施工图纸修改通知单

项目名称 PROJECT	宜昌市中心人民医院综合楼项目				中国中元国际工程有限公司 CHINA IPPR INTERNATIONAL ENGINEERING CO.,LTD.				会 签 CONFIRMATION			
子项名称 SUB ITEM	综合楼				项目总设计师 CHIEF DESIGNER	姜海玉			总 图 SITE PLAN	建 筑 ARCHITECTURE		
图纸名称 TITLE	修改通知单十二				审 定 APPROVED BY	程进			结 构 STRUCTURE	给水排水 PLUMBING		
图 号 DWG. NO.	Q0656G1-A0020-X12				审 核 VERIFIED BY	韩丹			暖 通 HVAC	电 气 ELECTRICITY		
阶 段 PHASE	施工图设计	版 次 VERSION	3		校 对 CHECKED BY	张杰			动 力 POWER	智能化 INTELLIGENCE		
专 业 DISCIPLINE	建筑	比 例 SCALE	1:150		设计负责人 AUTHORIZED BY	万汝娜			自 控 AUTOMATION	工 艺 PROCESS		
日 期 DATE	2024.04				设 计 DESIGNED BY	张琳琳

吊装孔立面示意图

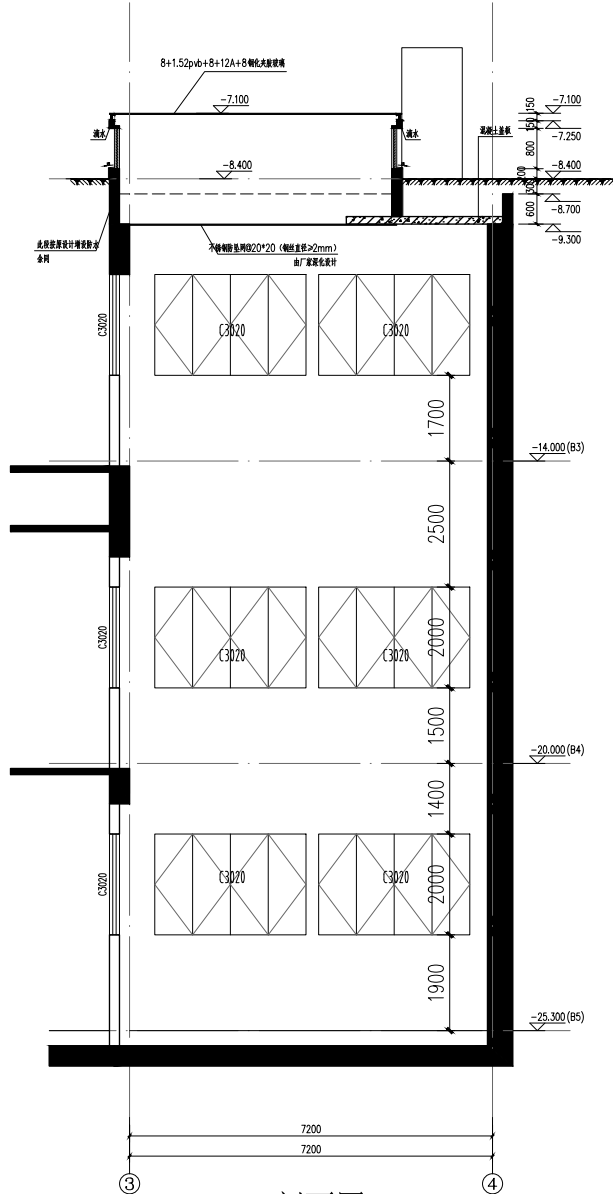
业主要求：调整3~4轴交C~D轴吊装口做法，地下五层~地下一层外端增加可开启外窗，原混凝土盖板调整为玻璃采光顶等。
建筑专业详见修改通知单X11、X12，其余做法要求及规定均按原主体建筑施工图进行施工。
备注：
1.除调整位置外，其余位置均按原审图合格的施工图进行施工；
2.外幕墙部分（包括玻璃屋面和玻璃雨棚）仅表示形式、分格、颜色、材料要求等，待招标后，由有资质的供应商做出深化设计图纸，
供建设单位和设计单位认可后方可施工。
